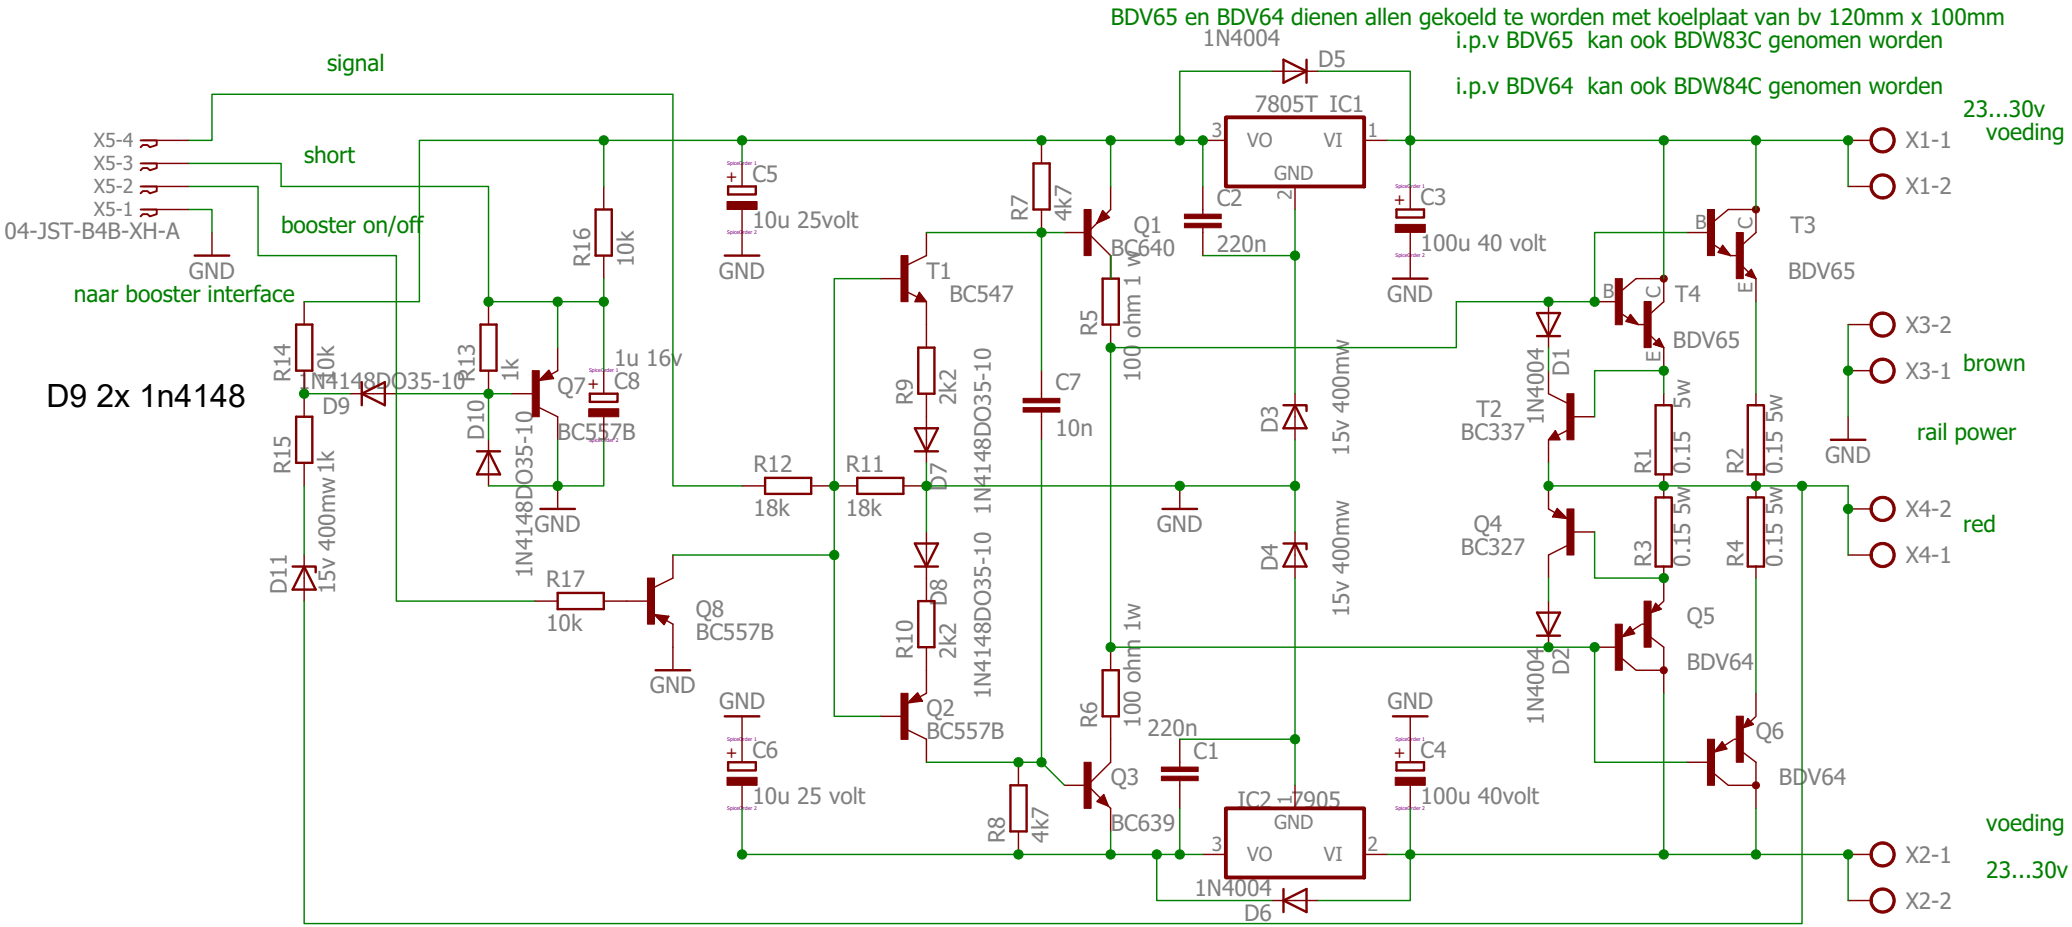
uitgang is nu 18v om deze te verlagen naar 15v vervang d3 d4 en d11 door 12 v zener

De uitgang kan nu 10 A leveren om dit te verlagen naar 5 A verwijder R2,R4 en Q6 plus T3
